## 東海第二発電所

# 鋼管杭鉄筋コンクリート防潮壁の構造成立性について

〔 審査会合指摘事項に対する回答 〕

平成29年10月11日

圧密沈下評価断面図(粘性土最厚断面)

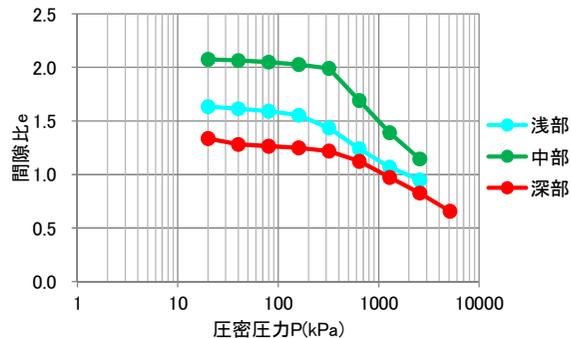
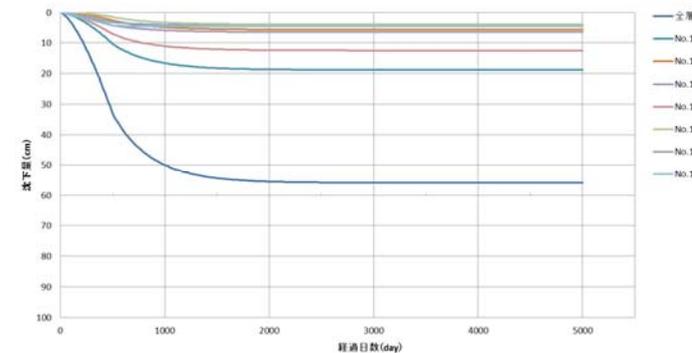
防潮堤の設計変更によって、安全裕度が向上する根拠を明確に説明すること。

- 防潮壁の構造を盛土構造から鋼管杭構造に変更したことで、十分な支持性能を有する岩盤に杭を介して設置が可能となり、粘性土層による長期的な圧密沈下がなく、かつ材料強度が大きくなることから、確実に安全裕度が向上する。

東海第二発電所敷地の北側には、完新世の粘性土が堆積している。  
 盛土防潮堤の設計に当たっては圧密沈下を考慮する必要があり、セメント固化盛土区間について長期的な圧密沈下を評価した結果、最終沈下量は約56cm(約1,500日)となった。  
 このことから、安全裕度を向上させるために、十分な支持性能を有する岩盤に杭を介して設置が可能となる、鋼管杭構造へ変更した。

セメント固化盛土
圧密沈下量評価	・最終沈下量は約56cm(約1,500日) 【Cc法による圧密沈下量計算】

### ・ 洗掘防止対策

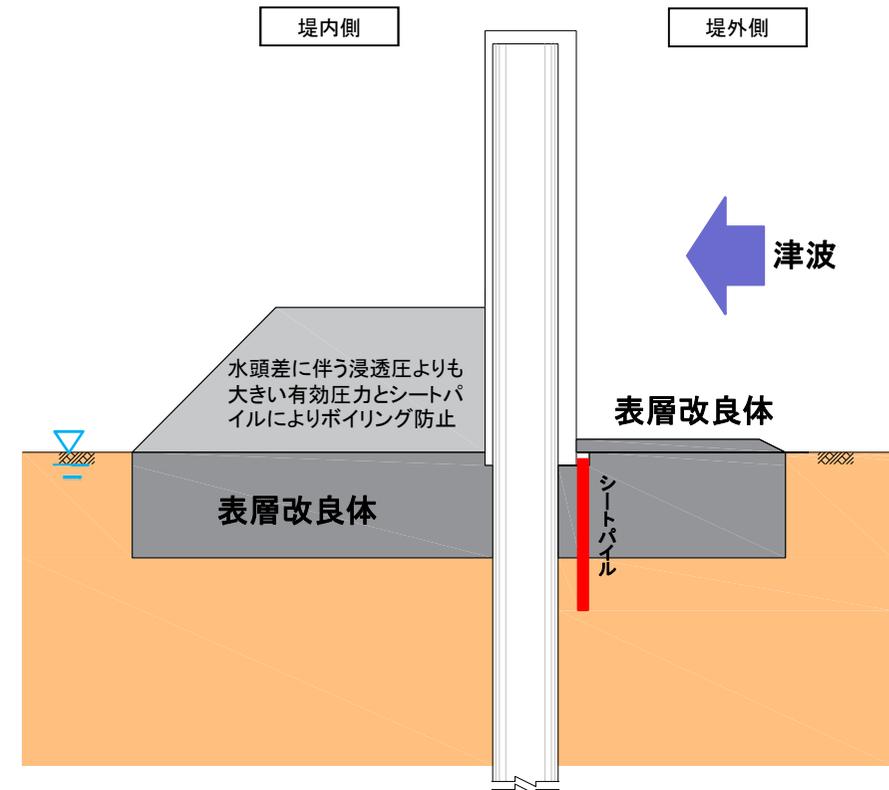
余震と津波の組合せを評価する際に、津波の滞留によってdu層の地下水位が上昇し、液状化に伴うdu層の沈下が起因して防潮堤下から津波が流入することについても併せて検討すること。

堤外地盤の表層に対してセメント改良を実施し、津波荷重よりも強度の高い地盤とすることで、洗掘防止対策とする。

$$P_{\max} < q_u / 2$$

## 2.1 モデル化の概要

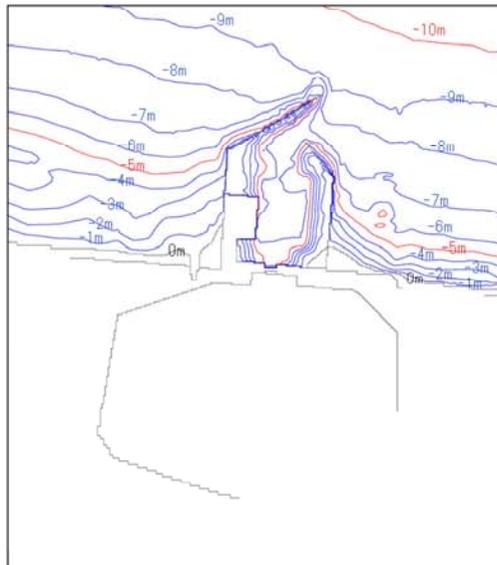
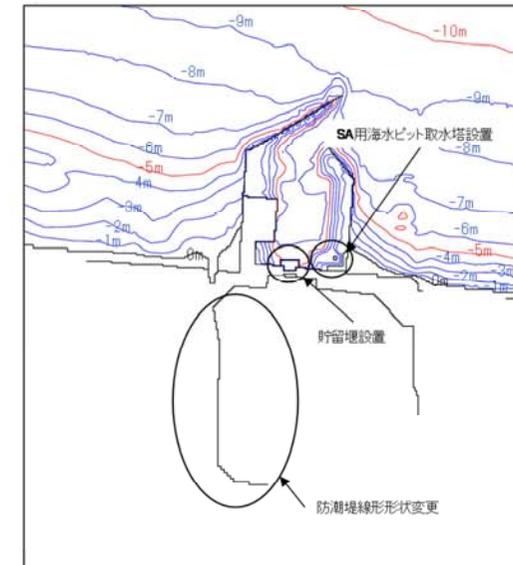
防潮堤のルート変更により、基準津波の選定のために用いた敷地前面の評価点における水位が変わると考えられる。基準津波の選定に影響があるので、再評価を実施すること。

- 設備形状の反映による基準津波への水位の影響を把握するため、設置変更許可申請時のモデルとの水位を比較する。
- 防潮堤線形状の変更、貯留堰及びSA用海水ピット取水塔を追加設置したモデルに変更した。

## ■ 基準津波の津波遡上解析結果(南側斜面寄り付き部)

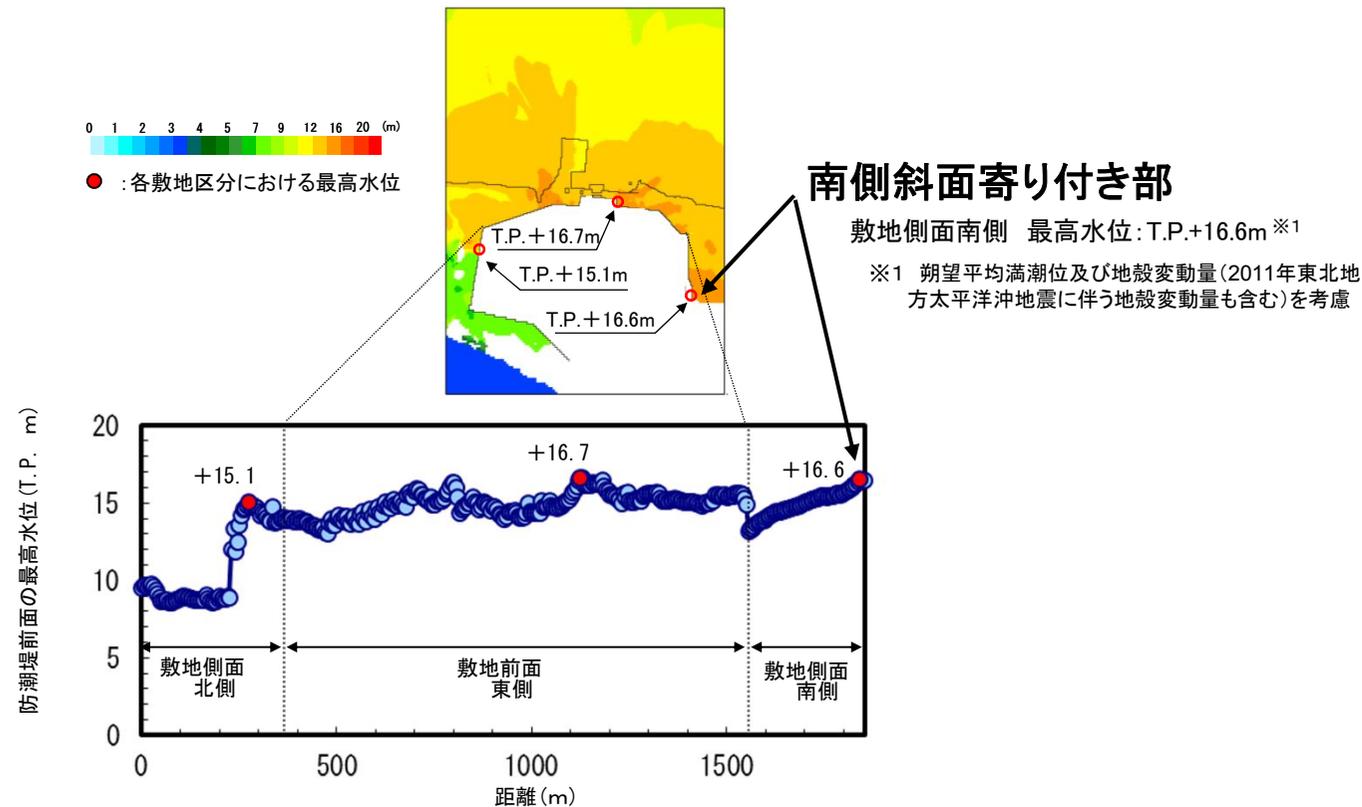
遡上解析結果を踏まえ、敷地南西部の他事業所敷地内を含む地山に対する洗掘対策(延長、幅、深さ等)について、整理して説明すること。

- 基準津波による津波遡上解析の結果、敷地南西部の防潮堤地山寄り付き部(T.P.+18m)に遡上する津波高さはT.P.+16.6mであることを確認した。これに潮位のばらつきを考慮しても津波遡上高さはT.P.+16.8mであり、防潮堤高さを超えることはない。
- 基準津波を超え敷地に遡上する津波(T.P.+24m津波)による津波遡上解析結果では、南側斜面地山寄り付き部に遡上する津波高さがT.P.+20m程度となる。更に広域で確認すると、南側斜面地山寄り付き部の南側において、最高水位がT.P.+22m程度の範囲が確認される。
- この基準津波を超え敷地に遡上する津波(T.P.+24m津波)の広域における遡上高さを考慮し、南側斜面地山寄り付き部(T.P.+18m)の延長上にT.P.+22m付近まで地盤改良を行い、洗掘防止対策を計画した。

- 鋼管杭鉄筋コンクリート防潮壁と南側斜面寄り付き部の洗掘対策は、津波遡上解析結果を用いて範囲を決定する。
- 津波遡上解析の結果、南側斜面地山寄り付き部の最高水位はT.P.+16.6mであり、潮位のばらつきを考慮した場合でもT.P.+16.8mまで遡上することとなるが、防潮堤天端高さT.P.+18.0mには及ばない。

# 鋼管杭鉄筋コンクリート防潮壁の設計検討フロー

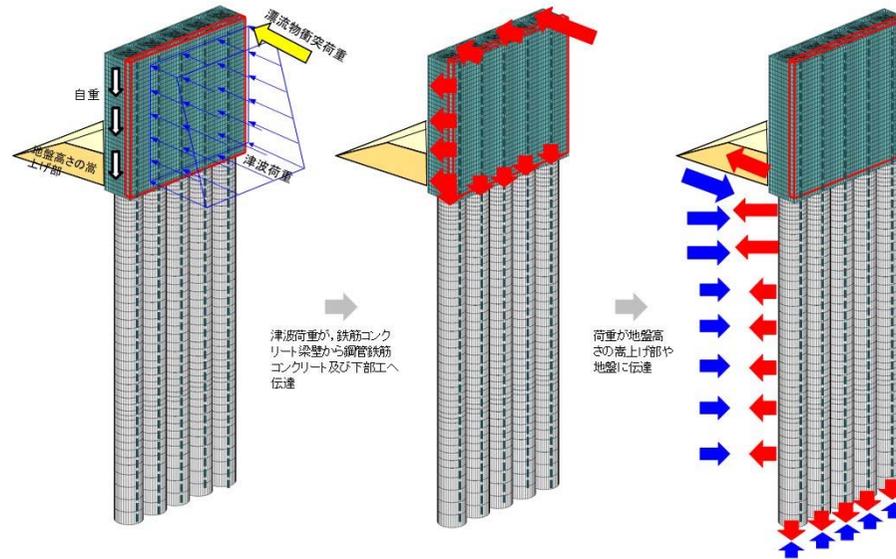
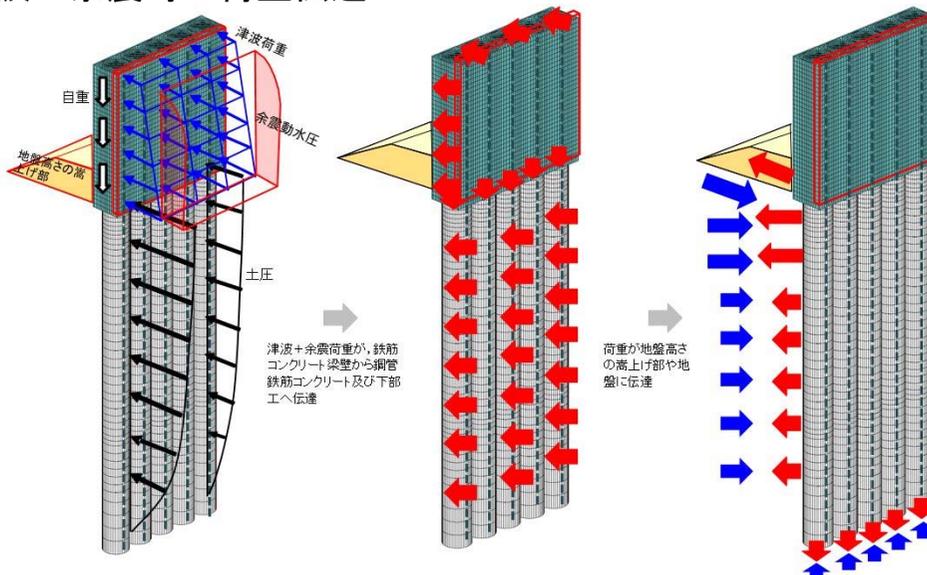
上部工・下部工のそれぞれの部位における岩盤傾斜を模擬した解析を含むすべての検討について、荷重伝達を踏まえた荷重の受け渡しや検討条件の整合性又は包絡性について、体系的に整理するとともに、部位について厳しい条件となっているか示すこと。

津波や漂流物に対しては、堤外側の鉄筋コンクリート梁壁に津波や漂流物の荷重が伝わり、鉄筋コンクリート梁構造として鋼管鉄筋コンクリートを支点とした連続梁として抵抗する。その支点反力が鋼管鉄筋コンクリート壁に伝わり、下部工の鋼管杭へ荷重伝達される。

地震に対しては、下部工の鋼管杭の応答変位により各杭間に生じる相対変位から発生する荷重に対して、鋼管鉄筋コンクリート壁間を結んでいる鉄筋コンクリート梁壁により抵抗する。

鉄筋コンクリート梁壁には、せん断耐力筋が密に配置されており、梁壁のせん断抵抗力により構造物全体の健全性を確保することができる。
